Notification aux Personnes Publiques Associées du 30 juillet 2026
Modification simplifiée n°1 du PLU de la ville de Croissy-sur-Seine

C'est dans l'exercice de cette mission que le CADEB a été invité à formuler son avis sur le projet de modification simplifiée n°1 de la commune de Croissy-sur-Seine. Il a reçu à cet effet communication le 30 juillet 2026 du dossier préparé par la commune, avec pour impératif de déposer son avis avant le 31 août, date de mise à disposition du dossier au public.

La modification envisagée du PLU concerne le devenir du site occupé à ce jour par les Laboratoires Servier (ci-après dénommés « SERVIER »).

Figure 44 : Plan projet du site d'étude – version actualisée juin 2026 (Source : Commune de Croissy sur Seine)

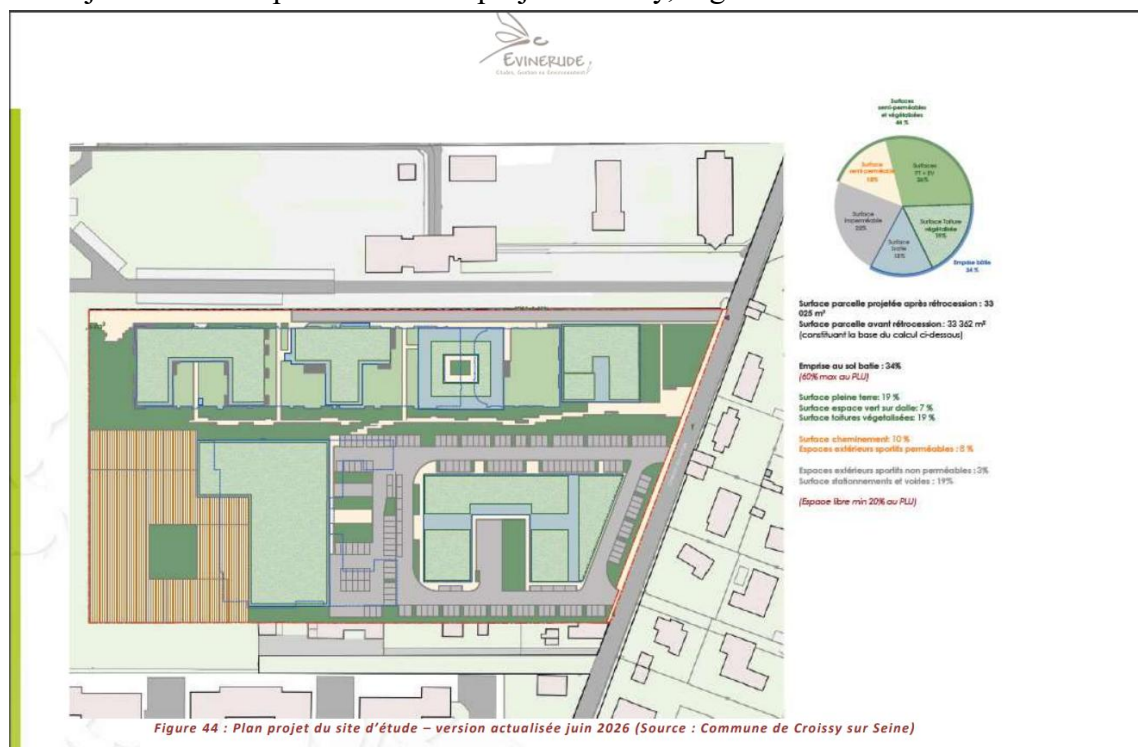
Cet article ne comporte pas de modifications et institue un principe de conservations des arbres existant. Mais il convient de rappeler à ce sujet que le terrain de SERVIER comporte (ou plutôt comportait) une continuité végétale sur sa limite nord-est avec des haies et une zone arborée à la pointe nord du terrain clairement identifiée dans l'étude environnementale Evinerude V1 de septembre 2025 (figures 30 page 79 et 31 page 80 en pièce jointe). La préservation du serin cini et de son habitat a été jugé par les études environnementales comme constituant un objectif écologique important. Cette zone arborée qui participait à la préservation du serin cini a certes été détruite pendant les opérations de dépollution mais l'obligation de replantation demeure et celle-ci devrait être intégrée par le projet Linkcity, les dispositions du PLU et de l'OAP.

Or, il apparaît que les plans fournis dans le dossier sont incompatibles avec le respect de cette obligation de replantation à l'emplacement antérieur à leur récente destruction. Dans le même esprit que l'avis formulée par la MRAe, le CADEB considère que les mesures annoncées pour reconstituer l'habitat du serin cini ne sont pas satisfaisantes si elles ne comprennent pas concrètement, en plus de la reconstitution des haies, une replantation des arbres qui existaient sur la limite nord-est du terrain SERVIER, à l'angle avec le chemin de Ronde.

En l'état actuel du projet Linkcity, le secteur où ces arbres étaient plantés est en effet construit (pièce jointe n°2).

Le CADEB préconise d'intégrer dans le PLU et l'OAP le chiffre 2 433 m² de haies arbustives multi-strates dont 1 898 m² à restaurer, ainsi que les modalités du suivi de la bonne réalisation de la replantation à son emplacement antérieur à sa destruction et de son entretien dans la durée.
